David, 23 de julio de 2024
Nota SSHCH – 135 - 2024

En respuesta a la NOTA-SEIA-076-07-2024, con fecha del 15 de julio de 2024, referente al Estudio de Impacto Ambiental del proyecto Categoría I, Construcción de la Personería Municipal de Renacimiento, Provincia de Chiriquí, cuyo promotor es La Procuraduría General de la Nación S.A.

Le hacemos llegar los comentarios en nuestra área de competencia. En base a la documentación indicada en el expediente DRCH.IF-061-2024.

Imágenes Google Earth.

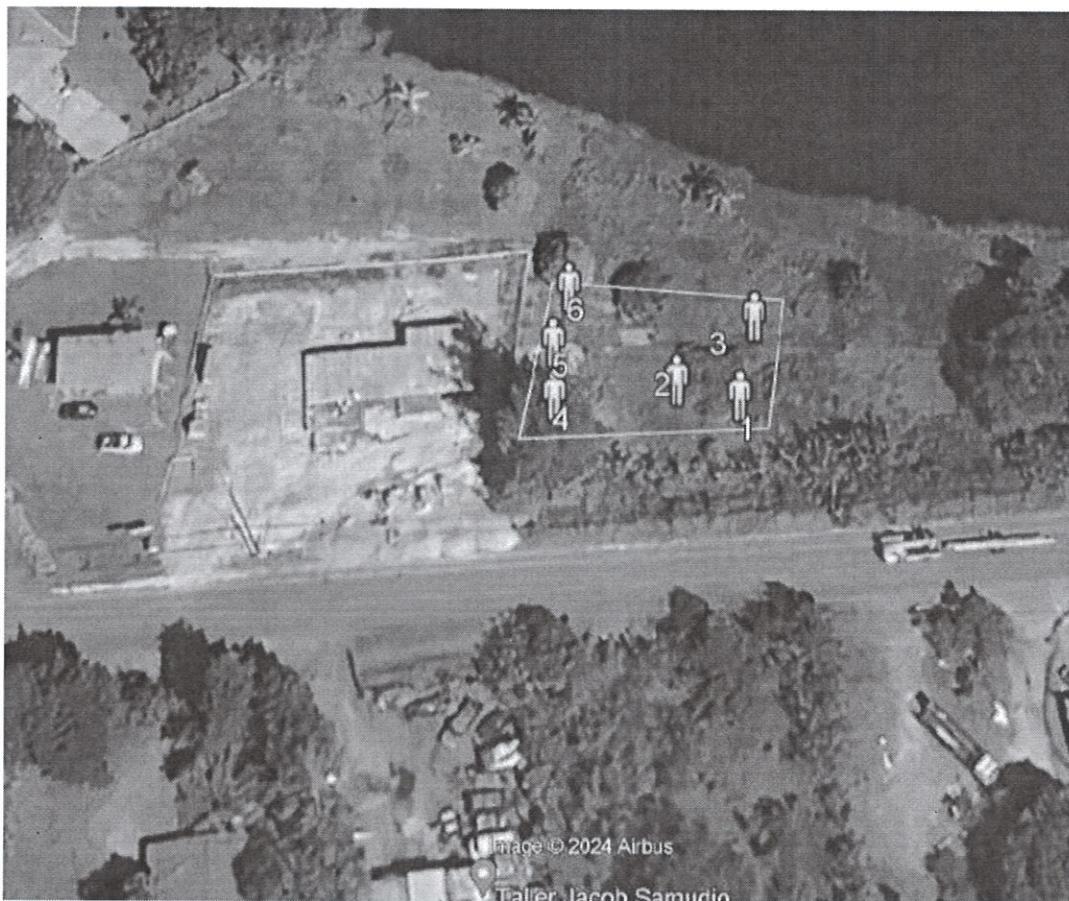
9. Se revisó las imágenes satelitales en Google Earth Pro y se puede corroborar que existe una distancia aproximada del lugar de construcción al lago Río Sereno de aproximadamente 25 metros. Adicional se puede observar que alrededor del área del proyecto existen ya un sin número de construcciones las cuales, mantiene la misma cantidad de distancia con relación al Lago.

- Se debe Garantizar la Protección y no contaminación del lago durante el desarrollo del Proyecto, en base al cumplimiento de la Ley 1 del 3 de febrero de 1994.
- Se deberá mantener la servidumbre fluvial, tal cual lo indican el decreto 55 del 13 de junio de 1977 y respetar el área de protección del Bosque de Galería, contemplado en la Ley Forestal.
- Se deberá contar con prácticas adecuadas para evitar la erosión y el arrastre de sedimentos al lago, durante los trabajos realizados en el desarrollo.

Hoja Topográfica
Panamá 1:25000 – Río Sereno - Serie E862
Hoja 3642 III NE

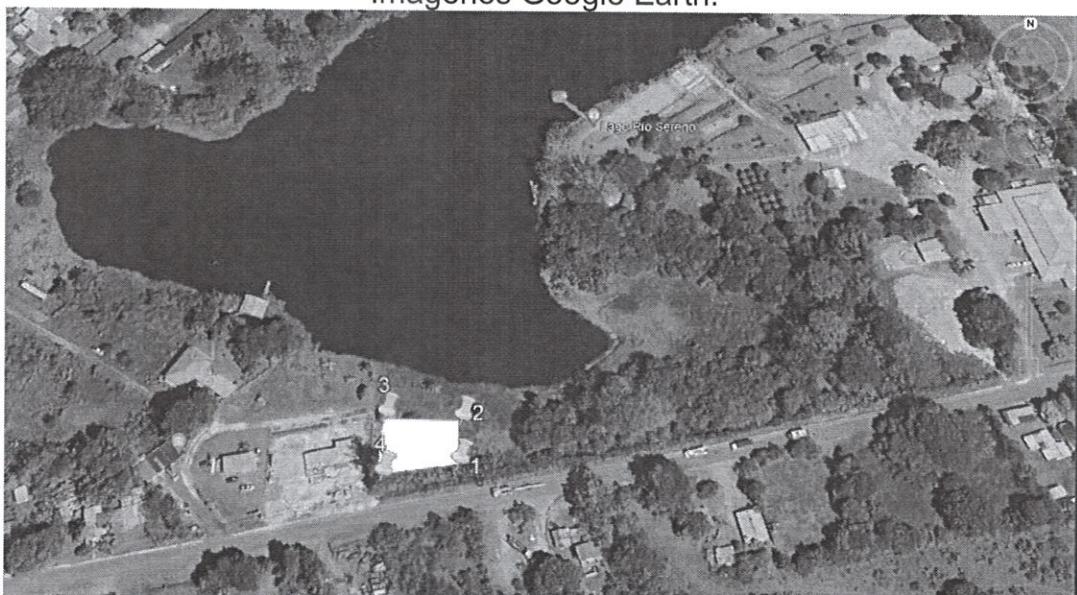
8. Se revisó la hoja cartográfica en línea del Instituto Tomy Guardia a escala de 1: 25,000. Hoja 3642 III NE. Edición 1. SERIE E862. Rio Sereno. No se observa **ninguna fuente hídrica dentro** del área a desarrollar.
